# **ADENDA AO ESTUDO DE IMPACTE AMBIENTAL DO PROJECTO DE LOTEAMENTO DA ZONA C1 – POENTE DA ZILS**

**AGOSTO 2009**

O presente relatório consiste na Adenda ao “ESTUDO DE IMPACTE AMBIENTAL DO PROJECTO DE LOTEAMENTO DA ZONA C1 – POENTE DA ZONA INDUSTRIAL E LOGÍSTICA DE SINES”, no qual são apresentados os esclarecimentos solicitados no Of. 355-DSA/DAAmb/09 enviado à aicep Global Parques.

FIGURA VII.AA – Usos do solo – Escala 1:25000

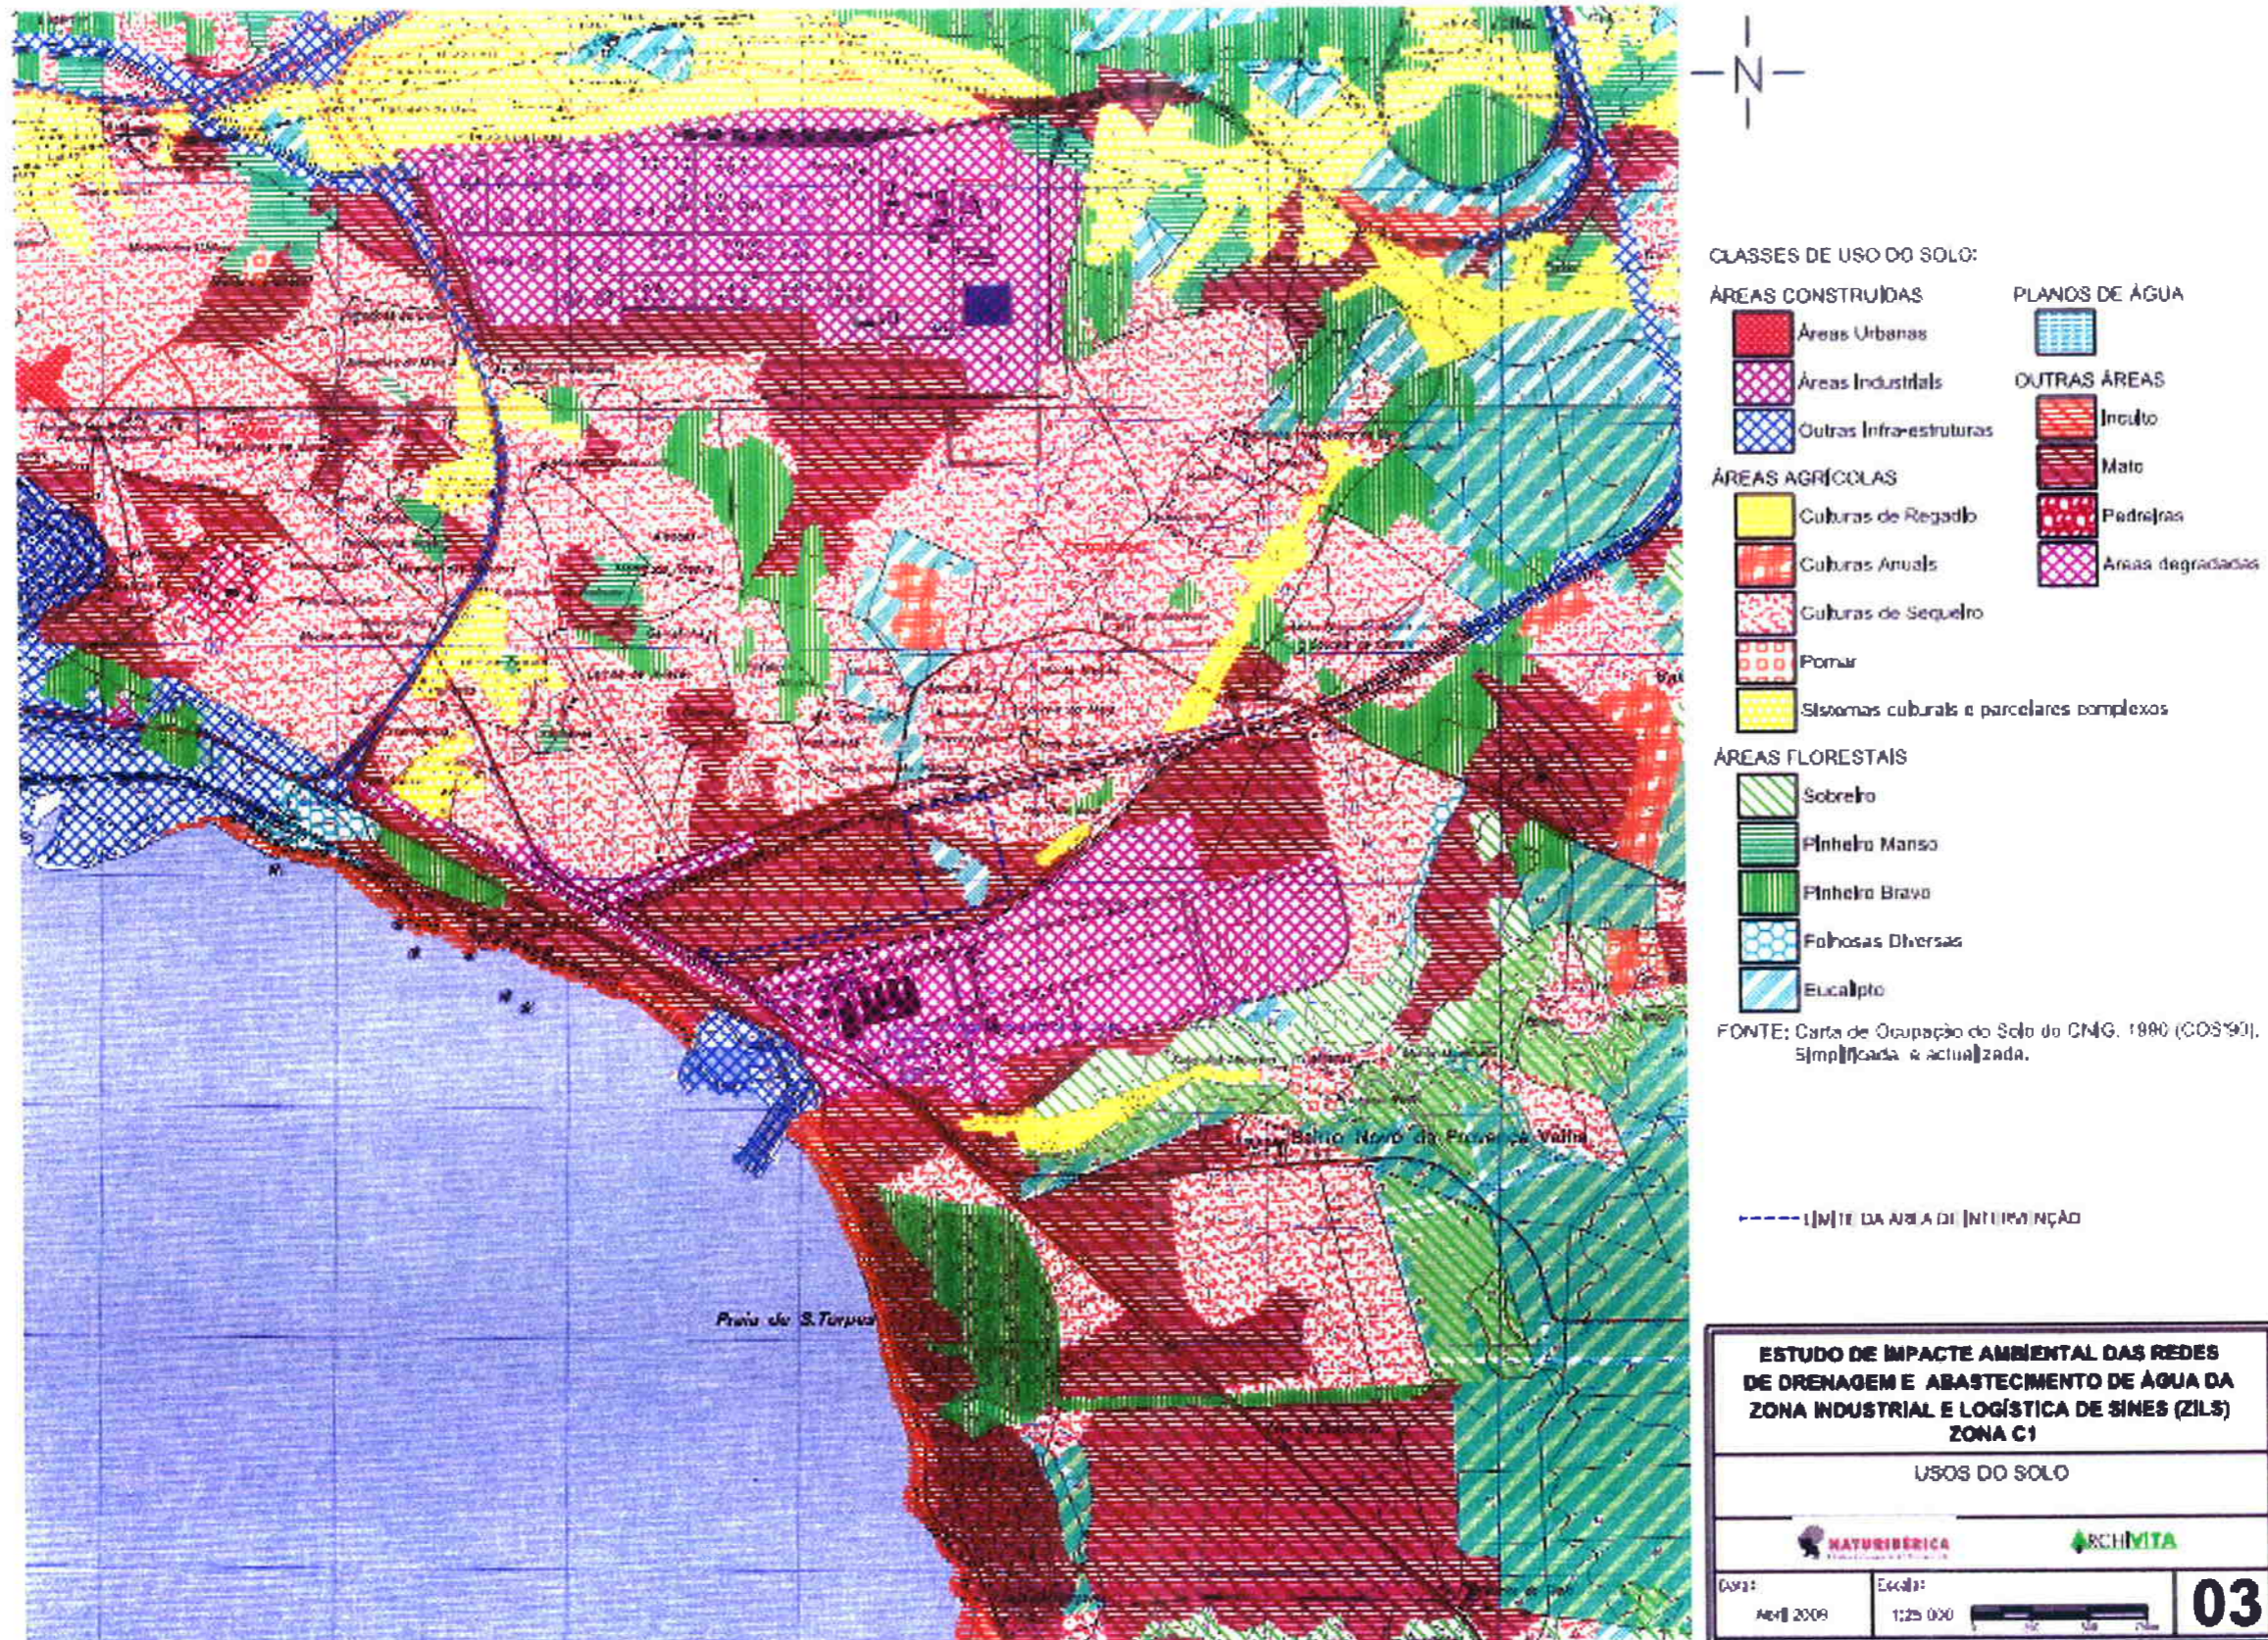
1. “Deverá ser apresentada nova cartografia em formato A3 e à escala 1: 25.000, tendo em conta que a apresentada no Aditamento não tem qualquer definição e legibilidade, nomeadamente as seguintes cartas: fig. VI.V (p.29), fig. VI.W (p.30), fig. VI.X (p.31), fig. VII.AA (p.34) e fig. VIII.LL (p.41)”

A cartografia solicitada encontra-se em anexo à presente adenda [ANEXO 1].
